TRANS/WP.29/2004/59
20 juillet 2004

PROJET DE COMPLÉMENT 1 À LA SÉRIE 06 D'AMENDEMENTS
AU RÈGLEMENT N° 14

(Ancrages des ceintures de sécurité)

Transmis par le Groupe de travail de la sécurité passive (GRSP)

Figure 1a

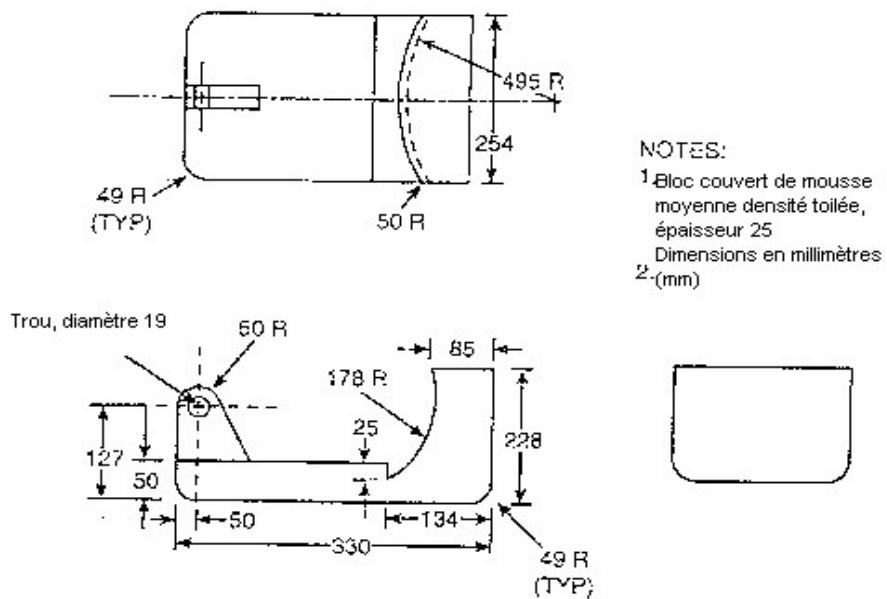
Annexe 5.

Insérer une nouvelle figure, ainsi conçue:

Figure 2

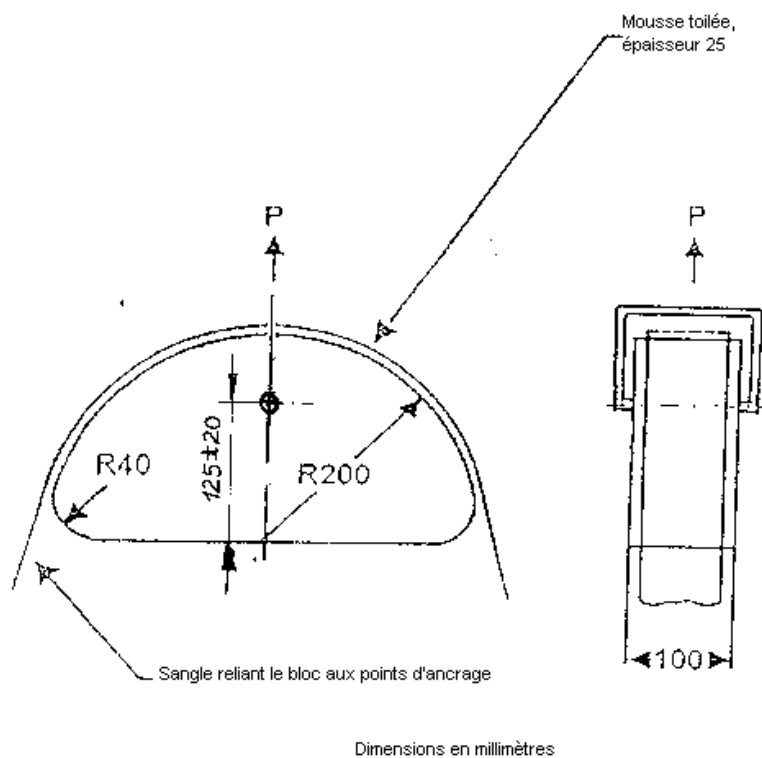
Figure 2, modifier comme suit:

Pour la fixation de la sangle le dispositif de traction de la bretelle peut être modifié en ajoutant deux rebords et/ou quelques boulons de manière que la sangle ne puisse sauter pendant l'essai de traction.»
